2章 基準地震動 S_s の策定

2章 基準地震動 S_s の策定	
1.地盤速度構造及び地震発生層の評価	2-2
2.地盤減衰構造の評価	2-18
3.地震動評価に用いる地盤モデルの設定	2-53
4.震源を特定して策定する地震動	2-60
4-1 検討用地震の選定	2-61
4-2 地震動評価手法	2-67
4-3 地震動評価結果	2-73
4-4 基準地震動 S_s の策定	2-107
5.震源を特定せず策定する地震動	2-112
6.年超過確率の参照	2-118
参考1 模擬地震波の作成に関する検討	2-123
参考2 地震発生層に関する追加検討	2-130

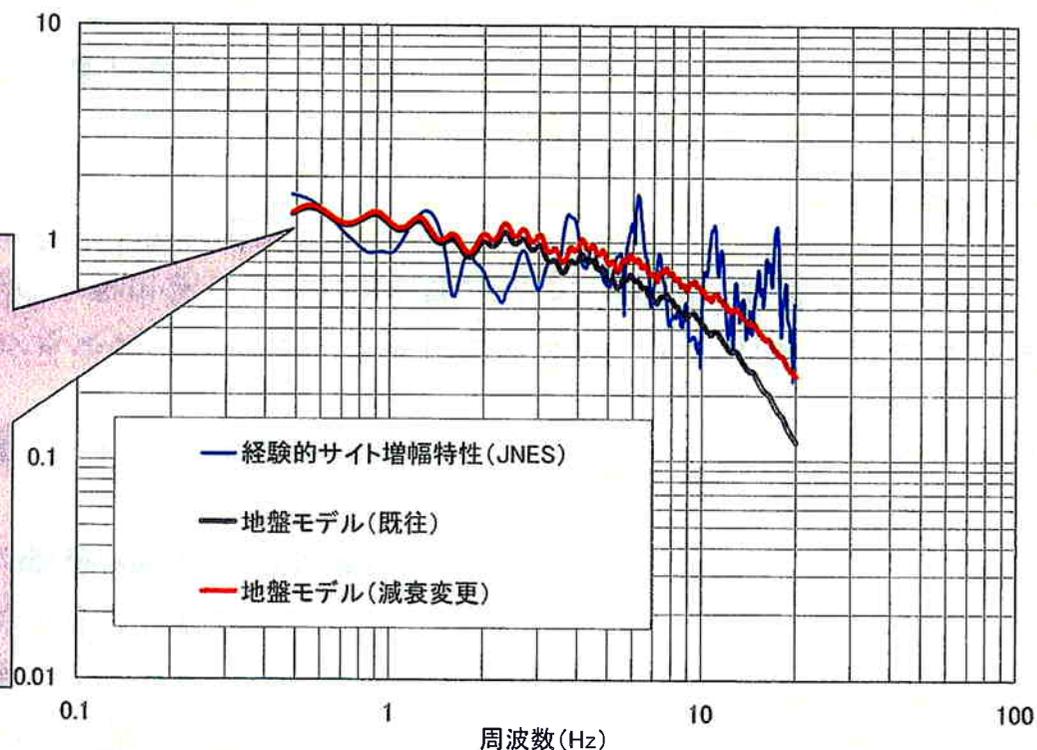
委員コメント(3)

JNESの求めた経験的サイト増幅特性と適合させたというが、10Hz以上が合っているとは言えない。(4/28第15回合同Cサブ会合)

浅部は3%で変更せず、深さ630m以深のQ値を50→100にすることで、JNESの求めたもんじゅの経験的サイト増幅特性と概ね整合することを説明(4/28)。
